Syndicat Interdépartemental du Guiers et de ses Affluents

27 Avenue Gabriel Pravaz
38480 Pont de Beauvoisin

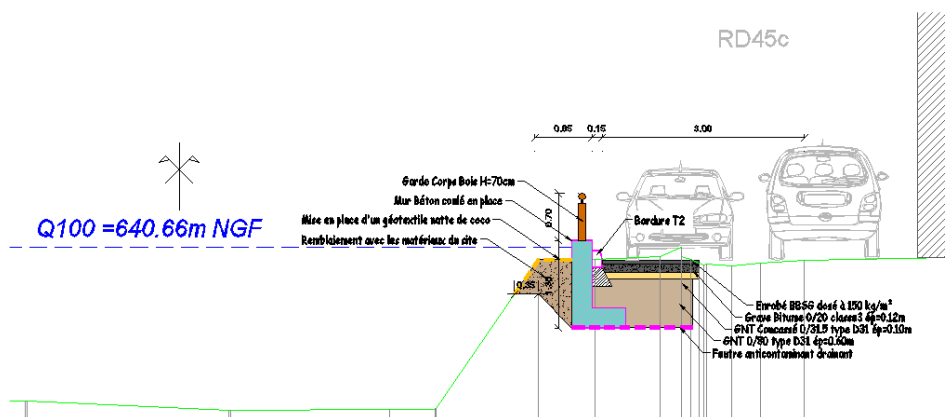
5.2.5 PROPOSITION DE VARIANTE ECONOMIQUE

Nous proposons en variante économique, la réalisation d'un mur en sommet de berge sans protection de berge associée. Cette solution limite donc les interventions au sommet de berge.
